Gutachtliche Stellungnahme

Nr.: 21-001838-PR04
(GAS 05-E01-04-de-01)

Gegenstand Luftschalldämmung eines Rollladen-Einputz-Kastens,
System NA-RO 2, Mauerkasten, Revision innen,
Kastengröße 280 × 300, Standardvariante ohne
Schallschutzpaket, ohne Abdichtung des Revisionsdeckels
zum Blendrahmen

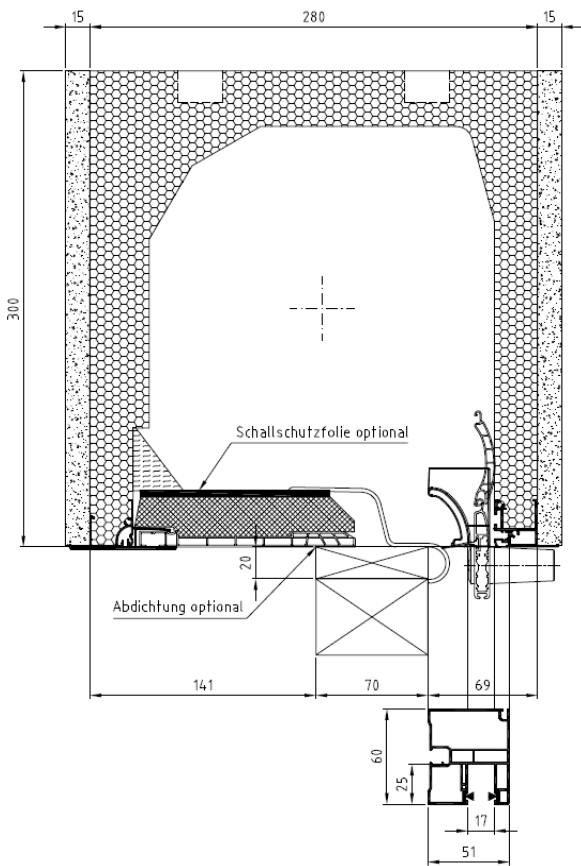
Ohne Abdichtung der Anschlussfuge zwischen Revisionsdeckel und Blendrahmen mit plastischem Dichtstoff, ohne Schallschutzfolie

Abweichung

Im Vergleich zur geprüften Version sollen folgende Modifikationen beurteilt werden:

- Änderung der Kastengröße auf $H \times T = 300 \text{ mm} \times 280 \text{ mm}$ (ohne Putz)-
- Änderung des Fensteranschlusses: Anschluss an den Fensterrahmen über Standardvariante

<p>Beurteilung der Abweichung</p>	<p>Beurteilung der Variante ohne Abdichtung und ohne Schallschutzfolie</p> <p>Die Modifikationen der Konstruktion wurden wie folgt analysiert:</p> <p>1.) Für die Änderung des Fensteranschlusses wurden Vergleichsmessungen von Mauerkästen mit Innenrevision bei unterschiedlichen Fensteranschlüssen (Standard und Klipsvariante) untersucht [2]. Dabei wurde festgestellt, dass der Fensteranschluss mit Standardvariante schalltechnisch mindestens gleichwertig zur hier geprüften Klipsvariante ist. Daher werden die Kästen mit Innenrevision / Standardanschluss als gleichwertig zu den geprüften Kästen mit Klipsvariante beurteilt.</p> <p>2.) Für die Änderung der Kastenhöhe wurde der Schalltransmissionsgrad des geprüften Kastens mit 250 mm Höhe auf einen Kasten mit 300 mm Höhe nach EN ISO 12354-3 [9] umgerechnet und daraus das bewertete Schalldämm-Maß bzw. die bewertete Norm-Schallpegeldifferenz ermittelt. Werden Rollladenkästen ohne Abdichtung zum Blendrahmen eingesetzt, so ist für die Anwendung der angegebenen Schalldämmwerte sicherzustellen, dass die Verarbeitung und der Einbau der Kästen im Hinblick auf die Dichtheit der Einbaufuge zwischen Kasten und Blendrahmen (Fugendichter Putzanschluss zwischen Rollladenkasten und Blendrahmen) mindestens den in [1] und [2] geprüften Konstruktionen entspricht.</p>

Konstruktion:	System NA-RO 2, Kastengröße 280 x 300, Standardvariante, ohne Abdichtung und ohne Schallschutzfolie
Rollpanzer oben	$R_w(C;C_{tr}) = 39 \text{ (-1; -3) dB}$; $D_{n,e,w}(C;C_{tr}) = 52 \text{ (0; -2) dB}$
Rollpanzer unten	$R_w(C;C_{tr}) = 41 \text{ (-2; -4) dB}$; $D_{n,e,w}(C;C_{tr}) = 55 \text{ (-2; -5) dB}$
